INSTITUTO NACIONAL DE AGUAS POTABLES Y ALCANTARILLADOS
INAPA

CIRCULAR DE RESPUESTA A LOS OFERENTES

CIRCULAR No. 1

COMPARACION DE PRECIOS INAPA-CCC-CP-2018-0056, para ADQUISICION DE MATERIALES, INSUMOS Y EQUIPOS PARA LA ACREDITACION DEL LABORATORIO NIVEL CENTRAL Y EQUIPAMIENTO DEL LABORATORIO REGIONAL, PROVINCIA HERMANAS MIRABAL.

Nevera

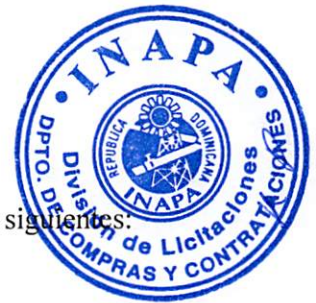
la nevera de 10 pies, ¿es una nevera para microbiología?, ¿de cuánto litro?

A continuación las especificaciones técnicas correspondientes a la nevera, Incubadoras y Baño de María, que requerimos:

- De 10 pies cúbicos que es el volumen de capacidad
- De un solo cuerpo
- Con volumen de almacenamiento
- Ambiente de operación de 5 °C a 25 °C
- Con sistema de deshielo automático
